祁阳市羊角塘镇污水处理厂

入河排污口设置论证报告

(报批稿)

修改说明

图 4.1-1 纳污范围图

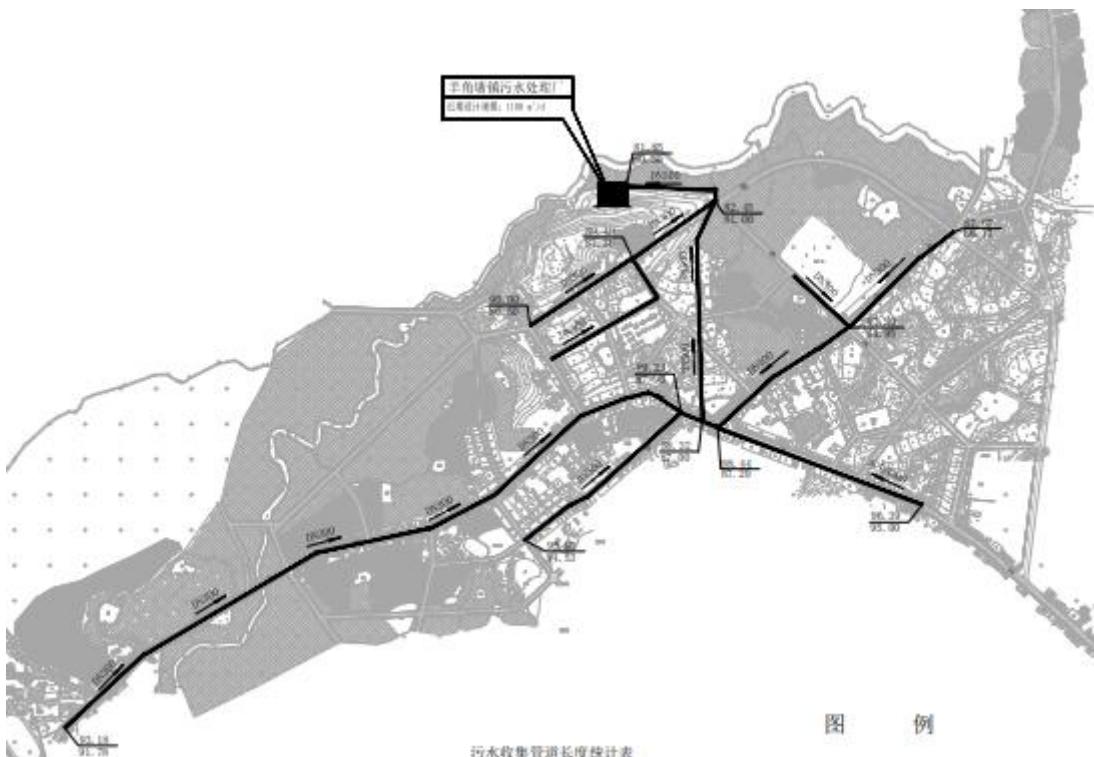
2. 核实污水纳污范围面积、人口等，核实是否有工业废水纳入，完善污水处理厂纳污范围图，据此完善废污水来源分析。

修改说明：已核实纳污范围内人口，污水情况，见 P23。
